**DIRECTION GÉNÉRALE DE L'ÉVALUATION  
ENVIRONNEMENTALE ET STRATÉGIQUE**

**Rapport d'analyse environnementale  
pour le projet de stabilisation des berges de la plage  
Jacques-Cartier sur le territoire de la ville de Québec par la  
Ville de Québec**

**Dossier 3211-02-300**

**Le 26 juillet 2021**

FIGURE 5 LOCALISATION DES ÉPIS ET DES HERBIERS AQUATIQUES

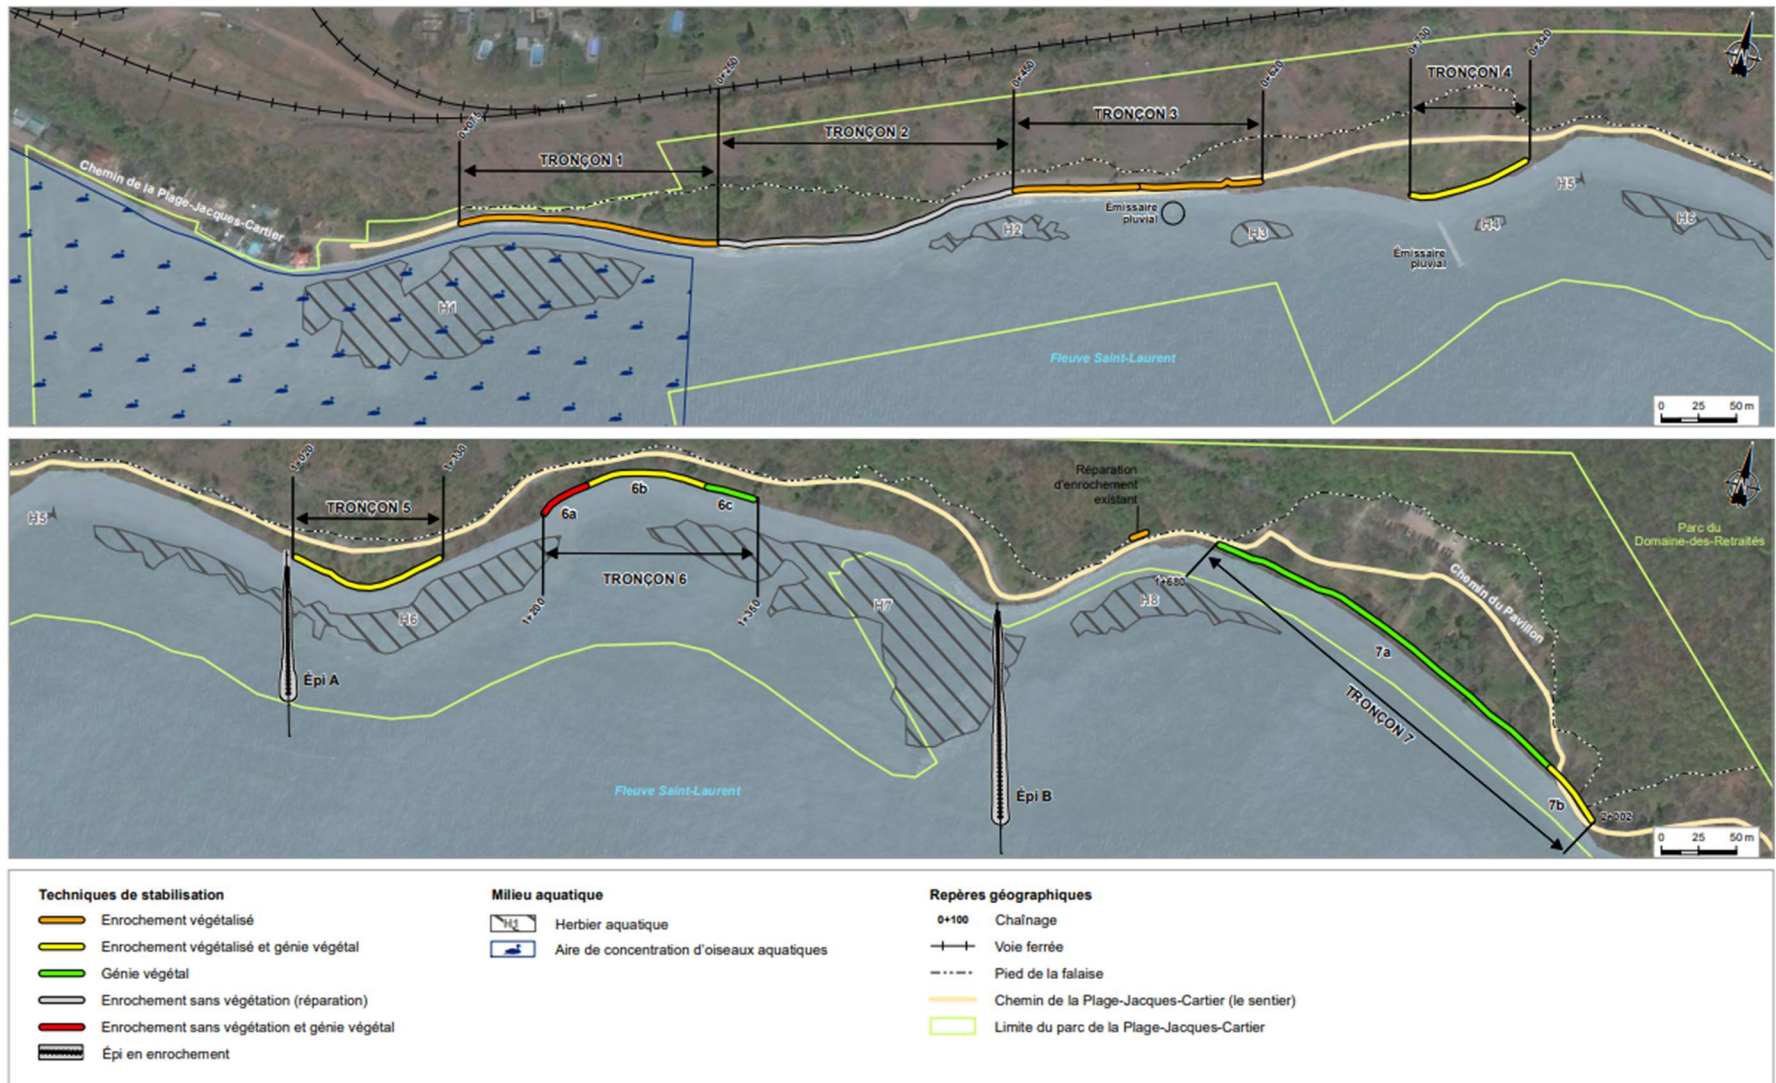
L'étude d'impact déposée en mai 2018 faisait état des diverses techniques de stabilisation de berges envisagées pour le site de la plage Jacques-Cartier, et ce, pour chacun des sept tronçons identifiés. Toutefois, les techniques proposées comprenaient majoritairement des méthodes d'enrochement jugées dures et stériles pour le milieu naturel et aucune technique de stabilisation végétale pour minimiser l'atteinte aux milieux humides et hydriques. De plus, aucune comparaison des techniques et des variantes n'était présentée dans l'étude d'impact, laquelle aurait permis de mieux comprendre les implications de chacune d'entre elles et finalement, le choix des variantes retenues. De surcroît, l'épi B avait été positionné directement dans un herbier aquatique, sans justification, alors qu'il semblait possible d'éviter ce type de milieu (figure 5).

Ces modifications et la recommandation exprimée plus tôt par le MELCC ont permis notamment d'éviter l'empiètement de 2 409 m<sup>2</sup> initialement prévu dans des herbiers aquatiques par la mise en place de l'épi B et la recharge de plage prévue au tronçon 6. De plus, les conséquences sur la dynamique hydraulique et sédimentaire du milieu par la mise en place des épis étaient inconnues. L'initiateur prétendait que ces ouvrages allaient avoir un effet bénéfique sur les herbiers du secteur en favorisant la création et la propagation de ces derniers (augmentations estimées à 18 532 m<sup>2</sup> d'herbiers supplémentaires). Toutefois, comme les modélisations n'étaient pas adéquates ni valides, de telles prédictions ne pouvaient être retenues dans le cadre du projet. L'équipe d'analyse n'était d'ailleurs pas convaincue du caractère positif de ces accumulations de sédiments sur les herbiers aquatiques puisque ceux déjà présents dans le milieu auraient été recouverts. Cependant, comme mentionné plus haut, les épis ont été retirés du projet, permettant ainsi d'éliminer ces impacts appréhendés sur le littoral et sur les herbiers aquatiques.

Dans la nouvelle mouture du projet, déposée en juin 2021, le scénario de travaux sans épis a été privilégié. Toutefois, prétextant l'absence de protection des berges face à l'action des vagues due au retrait des épis, l'initiateur a proposé des techniques de stabilisation avec des ouvrages plutôt rigides (enrochements et enrochements végétalisés) pour la plupart des tronçons. Afin de minimiser l'impact de ces ouvrages sur le milieu, l'équipe d'analyse a jugé bon de relancer la VQ afin d'inclure davantage de techniques végétalisées. C'est au terme de plusieurs échanges qu'un scénario sans épis comprenant plusieurs techniques de stabilisation végétalisées a été déposé par la VQ. La différence principale de ce nouveau scénario réside dans le remplacement d'un enrochement végétalisé aux tronçons 6 et 7 par une stabilisation à l'aide de caissons végétalisés et de génie végétal pour les hauts de talus. Cette méthode, bien que nécessitant plus d'entretien, permet de réduire le degré d'artificialisation de la rive et de conserver la qualité du paysage.

En considérant les nouvelles méthodes d'intervention proposées par la VQ, l'équipe d'analyse considère que la conception des ouvrages proposés dans la dernière mouture du projet est acceptable, mais recommande l'interdiction de l'option visant la recharge de la plage.

FIGURE 8 SIMULATION VISUELLE D'UN SCÉNARIO AVEC ÉPIS DE 4,51M DE HAUTEUR DEPUIS LE TRONÇON 4 À MARÉE BASSE

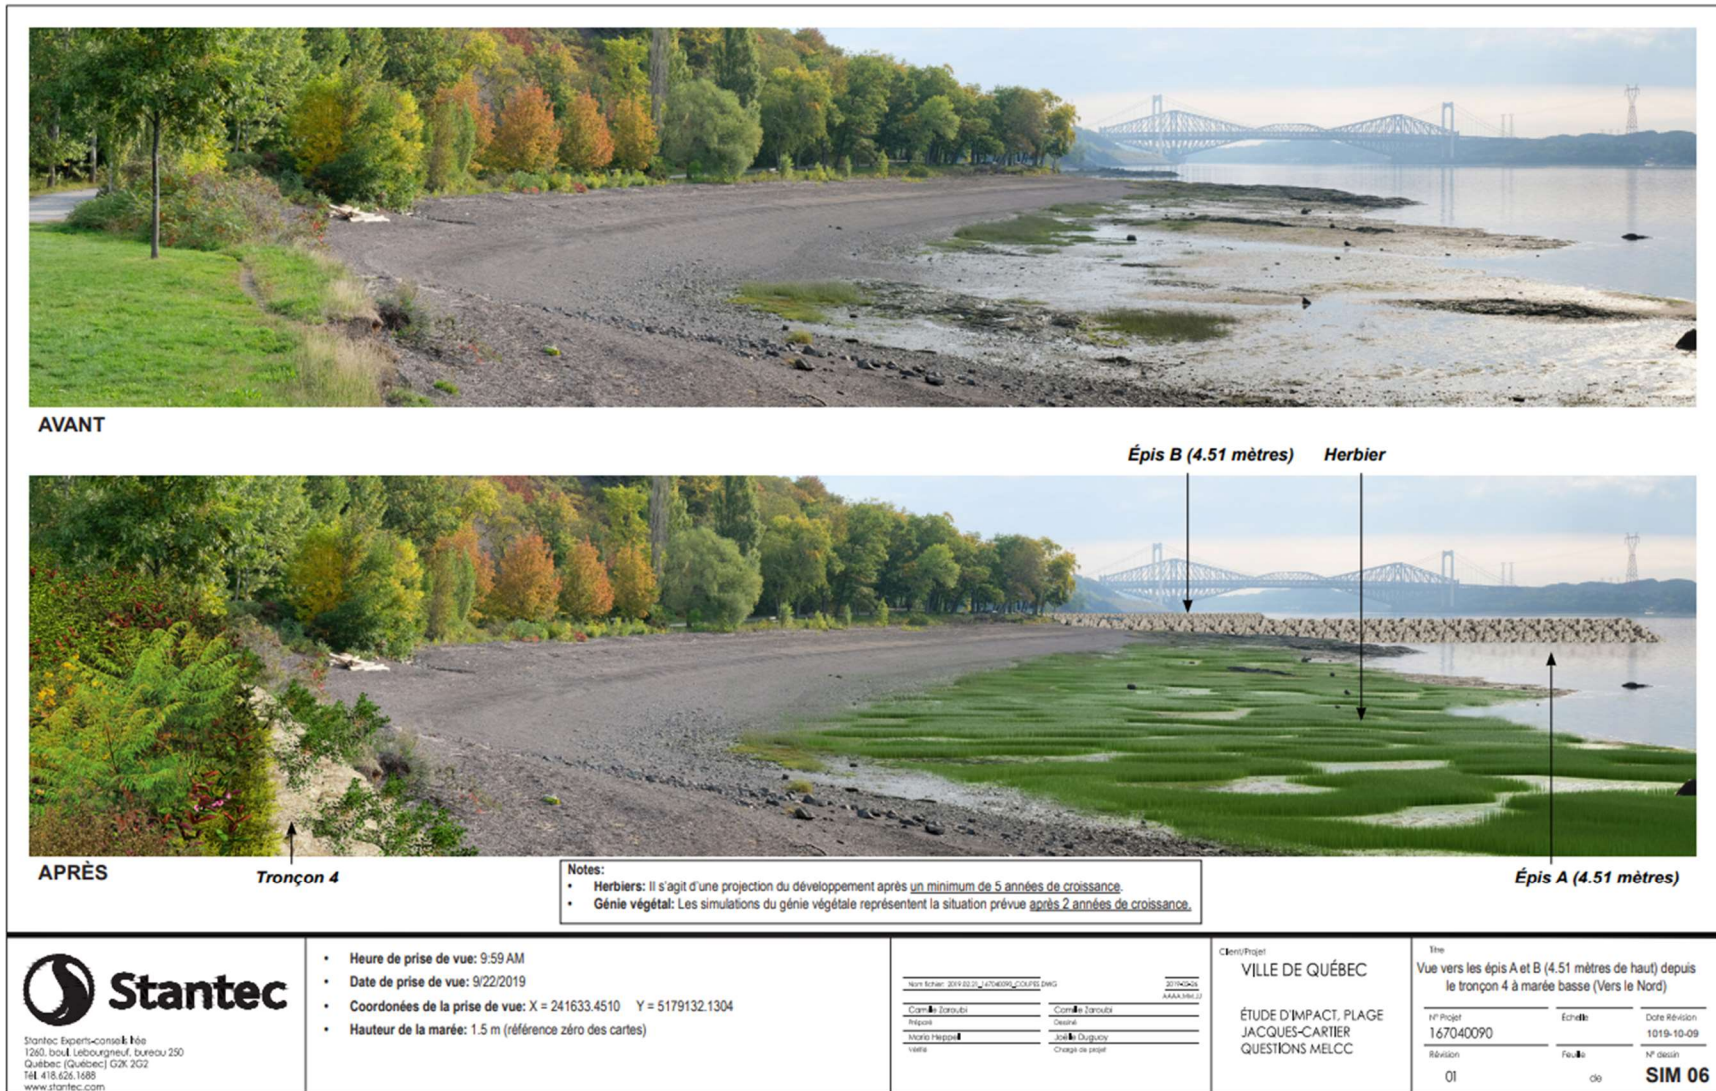
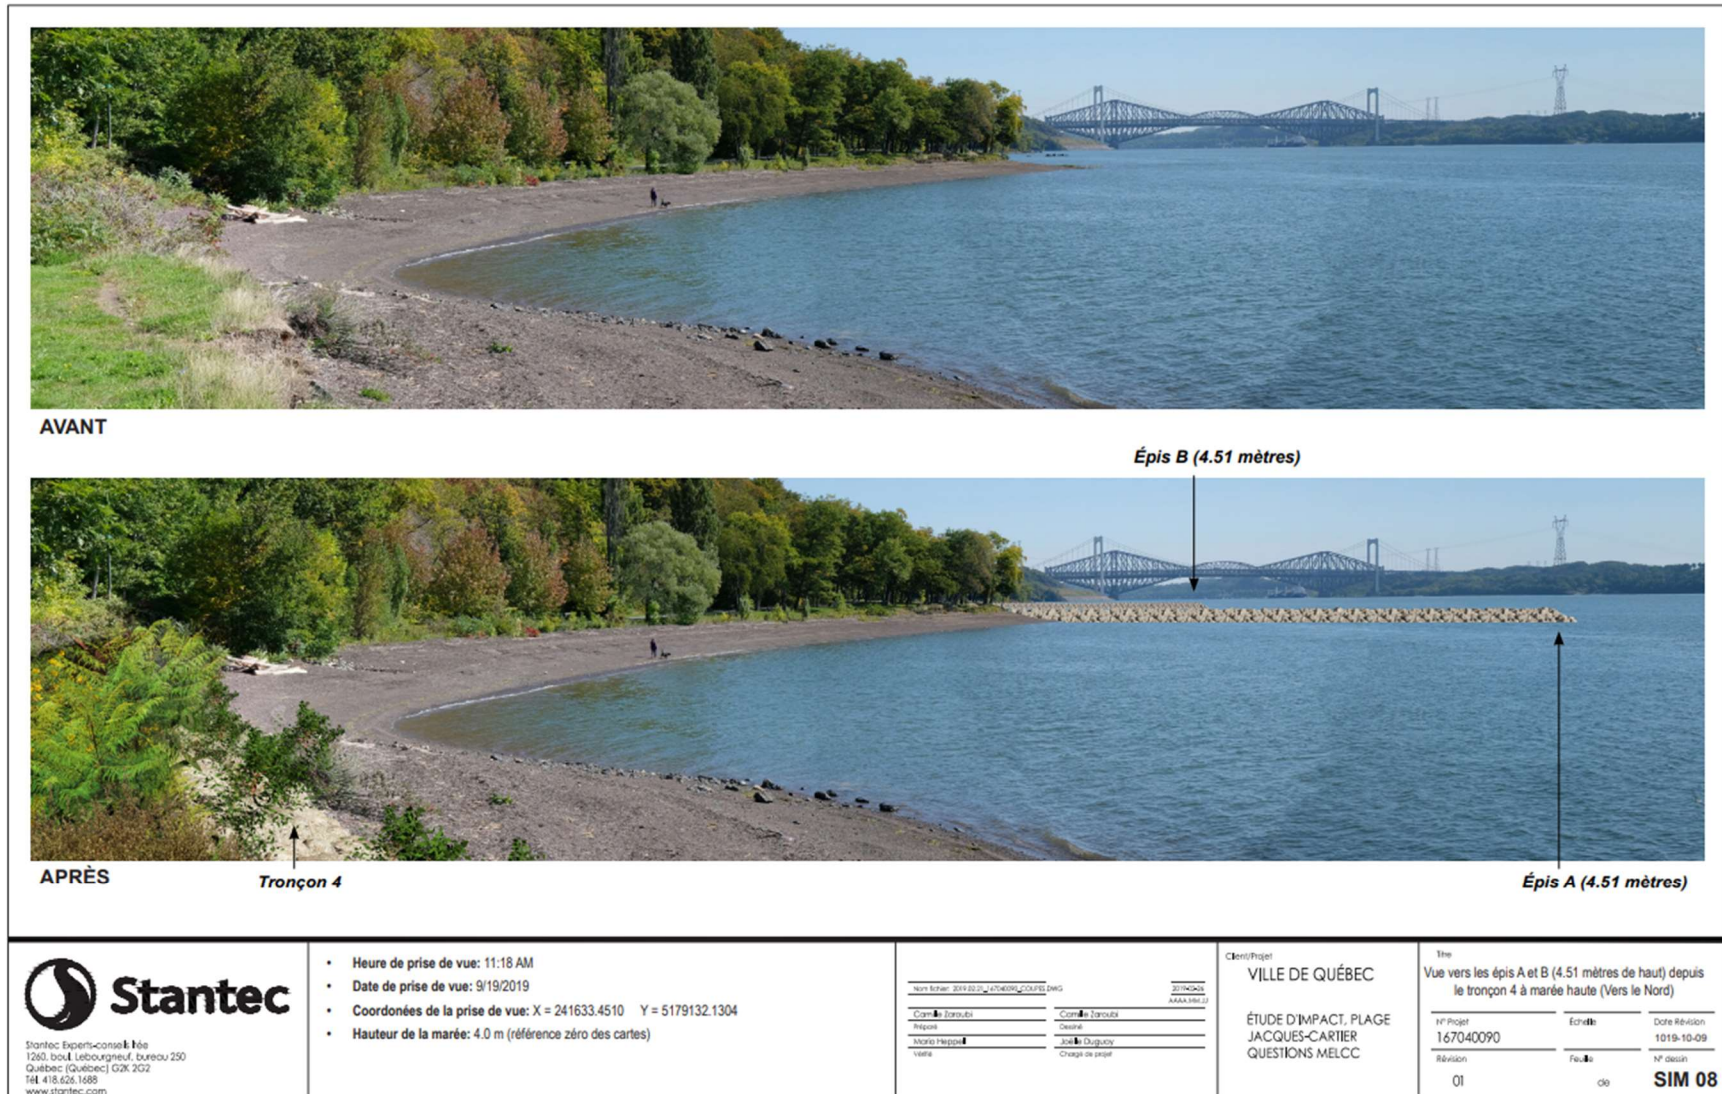
Dans le cadre du projet, des effets négatifs sur le paysage sont inévitables en raison de la coupe d'arbres et d'arbustes, de l'aménagement de chemins d'accès et des ouvrages d'enrochement. Cependant, par la végétalisation des enrochements et l'utilisation de techniques de génie végétal en haut de talus, l'initiateur prévoit amenuiser les impacts sur le paysage. À cela s'ajoute le retrait des épis, qui représentait un enjeu majeur pour la qualité du paysage dans la première mouture du projet comme en témoignent les simulations visuelles réalisées par l'initiateur (figures 8 et 9). À noter que différentes hauteurs d'épis avaient été proposées pour ces simulations, variant de 2 m à 4,51 m, mais en définitive l'impact sur le paysage était considéré similaire.

Les différentes modifications proposées dans le projet révisé ont donc permis à l'initiateur de proposer une solution à la problématique d'érosion des berges avec l'utilisation des techniques de stabilisation végétalisées. L'initiateur prévoit végétaliser les enrochements soumis à la force des vagues à l'aide de saules arbustifs et de cornouillers stolonifères, tandis qu'en haut de talus, il prévoit varier les espèces utilisées. De plus, en diminuant l'artificialisation du site, l'initiateur sera en mesure de maintenir un couvert végétal plus important sur les différents tronçons.

Selon les modifications proposées dont le retrait des épis et l'optimisation des techniques de stabilisation, l'équipe d'analyse est d'avis que le projet tel que présenté permettra d'assurer un accès adéquat au fleuve ainsi que de préserver la qualité du paysage, notamment par l'ajout de végétalisation. De plus, considérant les mesures d'atténuation et les engagements pris par l'initiateur tels que le suivi de la reprise végétale et l'entretien des ouvrages végétalisés, cet enjeu nous apparaît acceptable.
